Mission régionale d'autorité environnementale

**Avis de la Mission Régionale
d'autorité environnementale
de Provence-Alpes-Côte d'Azur
sur la mise en compatibilité du PLU de Ventabren (13)
avec l'aménagement du secteur de l'Héritière**

n°MRAe 2016-1167

Plan masse du projet (source : dossier évaluation environnementale)

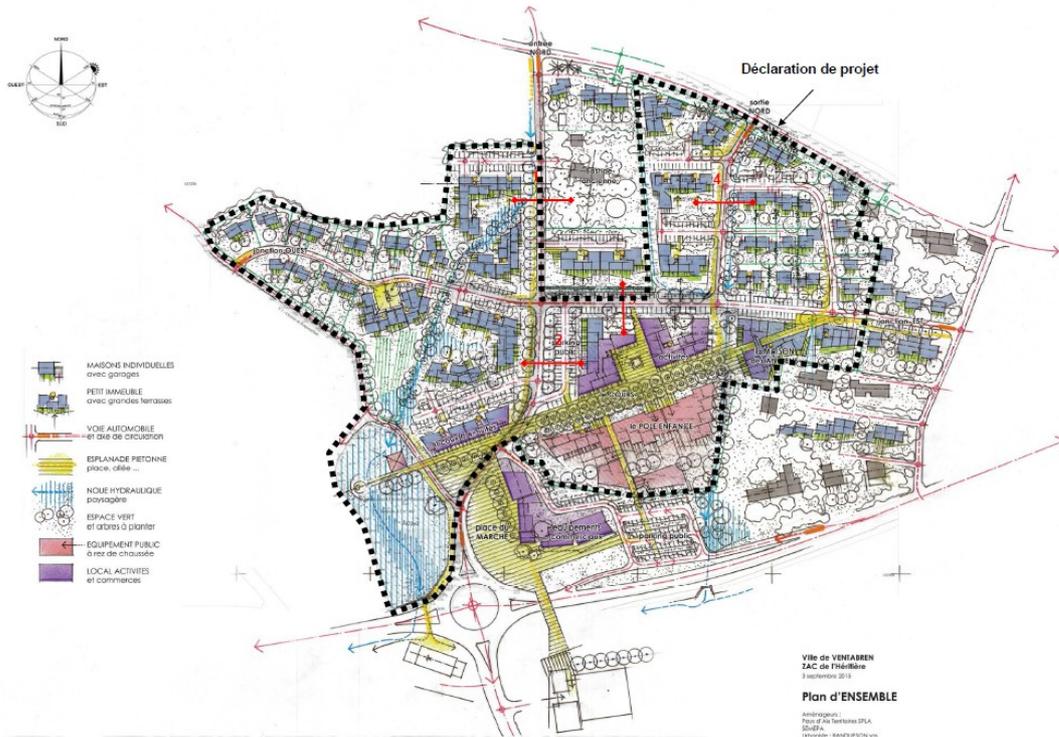
La consistance du programme peut poser question, en termes de pertinence de certains éléments d'aménagements projetés, notamment pour ce qui concerne :

- la destruction du boisement du giratoire, alors que la maison existante à proximité semble conservée ;
- la « place du marché » risquant de ressembler à terme à une dilatation de l'espace routier avec sa signalétique, son vocabulaire propre et une ambiance sonore peu adéquate à un lieu de vie ;

- la prise en compte par l'aménagement prévu, de la pente, des plantations, du franchissement du fossé, de l'arrêt de bus, de la sécurité en sortie de giratoire, etc. ;

- la continuité des espaces publics orientés vers le parking du supermarché ;
- l'organisation des stationnements souvent perpendiculaires aux voies, ce qui donne une ambiance particulièrement peu urbaine et produit une dilatation de l'espace routier peu favorable aux déplacements piétonniers ;

- l'implantation préférentielle, voire imposée (règlement) des stationnements en sous-sol avec une nappe semble-t-il très proche de la surface (1,5 m à 2,6 m, page 17), ce qui nécessite des cuvelages, des pompes d'exhaure, un réseau d'assainissement complexe...

Le dossier pourrait être complété par un plan masse détaillé, avec une échelle graphique et une légende appropriées, qui repère clairement tous les éléments du projet, notamment :

- la différence entre le bâti conservé et les constructions nouvelles ;
- le signalement du bâti démoli (pointillé) ;
- la différence entre végétation existante et végétation créée ;
- la légende des différents types de végétation créés ;
- les palettes végétales ;
- la localisation du programme (par exemple où se trouve la (ou les) résidence(s) personnes âgées annoncée(s)) ;
- des coupes plus nombreuses sur les limites du projet en particulier ;
- un dessin précis des dispositifs de gestion des eaux pluviales, ...

Recommandation 15: présenter un plan masse détaillé, avec une échelle graphique et une légende appropriée.

Zonage du PLU mis en compatibilité – secteur de projet (source : dossier évaluation environnementale)

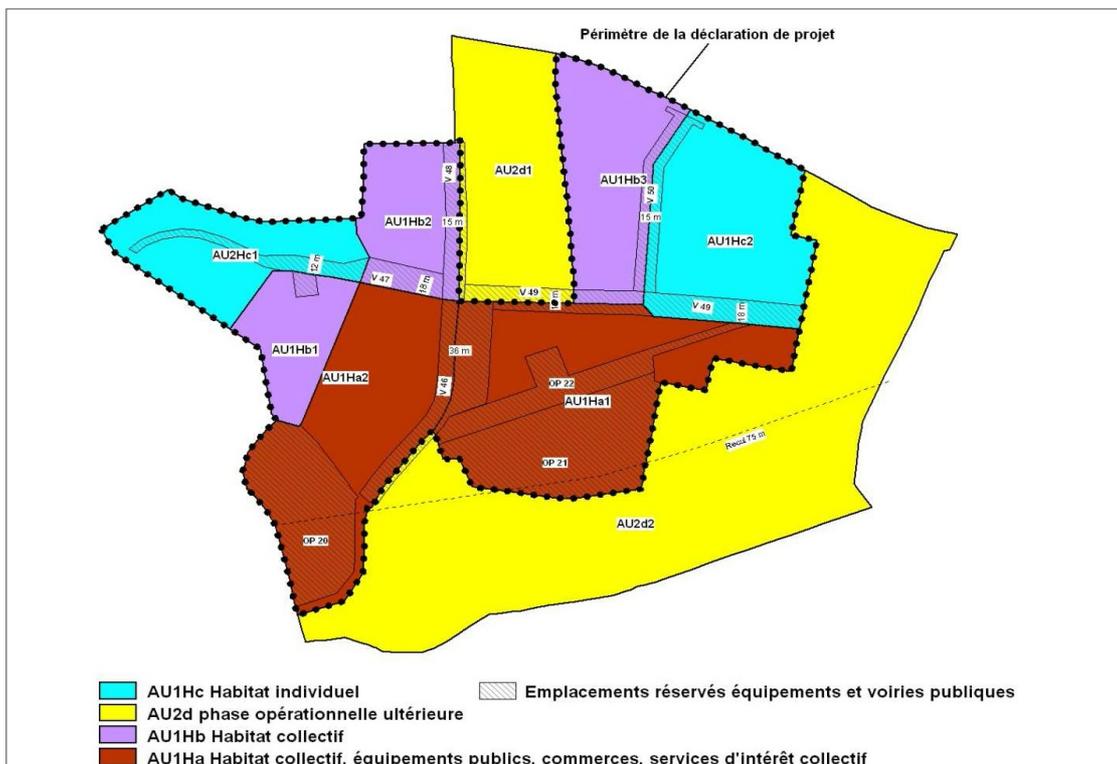
La mise en compatibilité du PLU de Ventabren, nécessaire pour permettre les aménagements prévus par le projet de ZAC de « l'Héritière », se traduit par la mise en place d'une zone dédiée AU1H de 10,13 ha au sein de la zone à urbaniser AU2 du PLU en vigueur (p.148). Cette zone AU2 est actuellement occupée majoritairement par d'anciennes terres agricoles (p.14).

L'objectif de densification de la future zone AU1H est mentionné sous forme d'un « équivalent-COS de 0,31 » (p.110). Si l'on se réfère au descriptif du projet (p.115 à 122), la construction d'environ 313 logements sur un terrain de 10 ha fournit une densité de l'ordre de 31 logements à l'hectare (non compris les constructions à usage de commerce et de services). Le secteur AU1Hc dédié à l'habitat individuel occupe une surface de 2,82 ha, soit environ 27,8 % de la totalité de la zone AU1H (p.150). Ces dispositions constituent un compromis *a priori* satisfaisant entre la recherche d'économie d'espace et le respect de l'ambiance rurale et paysagère du lieu.

Toutefois l'objectif de construction de 30 % d'habitat individuel (zone AU1Hc) dans le cadre du projet mériterait d'être davantage justifié, compte tenu de la présence quasi-exclusive (92,1%) de ce type d'urbanisation sur la commune. La compatibilité du projet avec le SCoT doit être précisée en matière d'ambiance urbaine et de densité prévisionnelle.

Recommandation 6 : préciser l'objectif de densité prévisionnelle visé sur la zone AU1H.
